SERVICE INFO – INA 0190

Γρανάζι στροφάλου

Διαφοροποίηση αριθμού οδοντώσεων

Κινητήρας: 1.4 TSI

Εικόνα 1: 559 0154 30/559 0154 31 – Περιεχόμενα ΚΙΤ καδένας χρονισμού

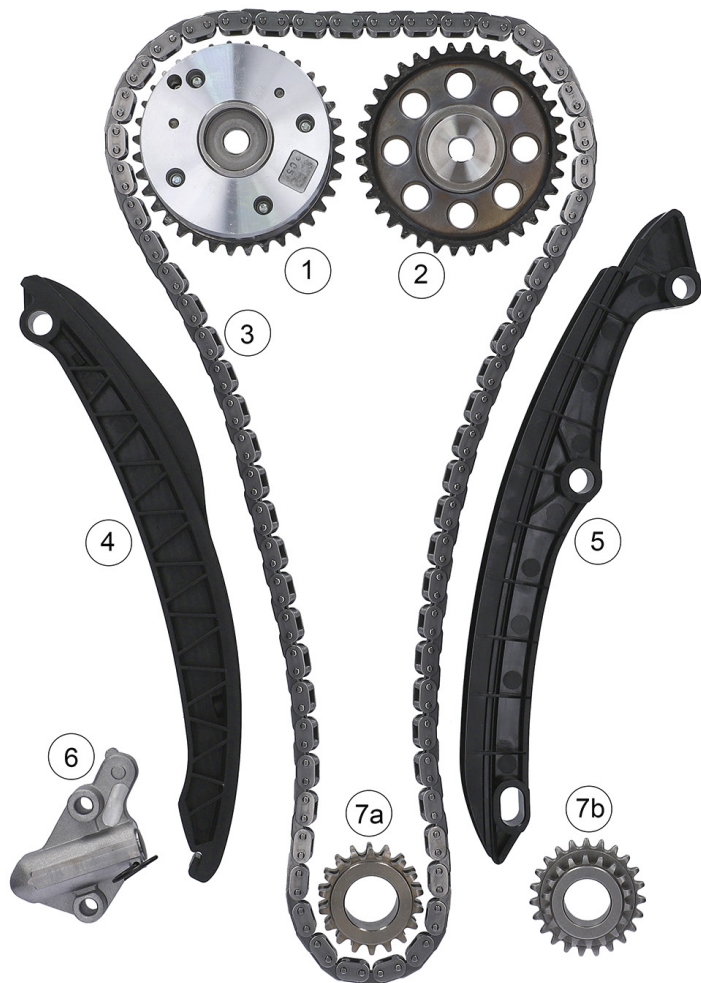
Για τον κινητήρα που αναφέρεται παραπάνω, το γρανάζι του στροφάλου στο σύστημα χρονισμού με καδένα, διατίθεται σε 4 αριθμούς οδοντώσεων.

Οπότε, πρέπει να εφαρμοστεί η παρακάτω διαμόρφωση:

Στη περίπτωση που αφαιρεθεί γρανάζι με οδόντωση 18/19 ή 23/19 από τον στρόφαλο, πρέπει να αντικατασταθούν ΟΛΑ τα εξαρτήματα του αντίστοιχου ΚΙΤ καδένας που θα τοποθετηθεί (δείτε τον πίνακα στη σελίδα 1). Διαφορετικά, κατά τη λειτουργία του κινητήρα, η διαφορά των οδοντώσεων, θα αλλάξει τη ρύθμιση του χρονισμού.

Γρανάζι που αφαιρέθηκε	Αριθμός ανταλλακτικού	Γρανάζι που πρέπει να τοποθετηθεί
Δόντια 18/18	559 0154 30	Δόντια 18/18
Δόντια 18/19	559 0154 30	Δόντια 18/18
Δόντια 23/18	559 0154 31	Δόντια 23/18
Δόντια 23/19	559 0154 31	Δόντια 23/18
